Urząd Gminy Sitkówka-Nowiny

INO.272.7.P.9.17

**Dotyczy: postępowania o udzielenie zamówienia publicznego znak sprawy: INO.272.7.P.17 na:
„Przebudowa płyty boiska sportowego na terenie GOK „Perła” w Sitkówce-Nowinach, wraz z
wykonaniem urządzeń sportowych i przebudową bieżni wokół boiska, gm. Sitkówka-Nowiny”**

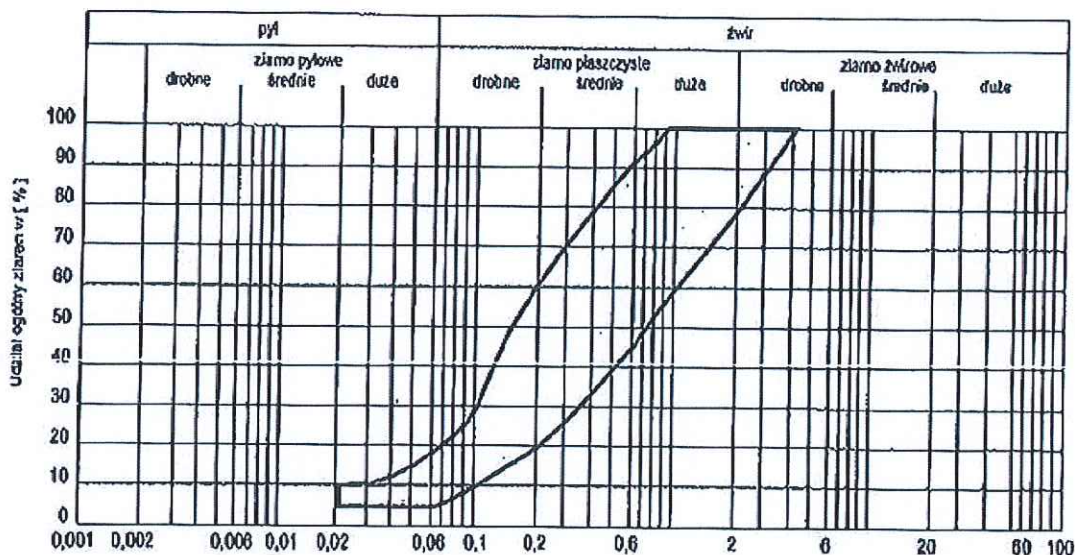
3. Proszę dokładnie określić sposób budowy warstwy wegetacyjnej boiska, gdyż będzie miało to swoje konsekwencje w dalszym użytkowaniu płyty i w przypadku niewłaściwego doboru poszczególnych komponentów, uniemożliwi prawidłowe zakorzenienie murawy, a także może prowadzić do zalegania wody na boisku. W szczególności zapisano że „ziemia urodzajna powinna zawierać przewagą części ilastych”. Wykonanie boiska z wykorzystaniem ziemi

urodzajnej o wysokiej zawartości części ilastych z całą pewnością obniży przesiąkliwość warstwy roślinnej czego konsekwencją będzie zaleganie wody. Trawa to żywy organizm i potrzebuje odpowiedniej zawartości składników odżywczych oraz proporcji wody i powietrza w glebie. Na przykład zbyt wysokie pH gleby obniża przyswajanie pierwiastków azotu i żelaza. Warstwa roślinna (gleba) to najważniejsza część boiska od jej parametrów zależy trwałość i koszty utrzymania murawy.

Odpowiedź na pyt. 28 część 3:
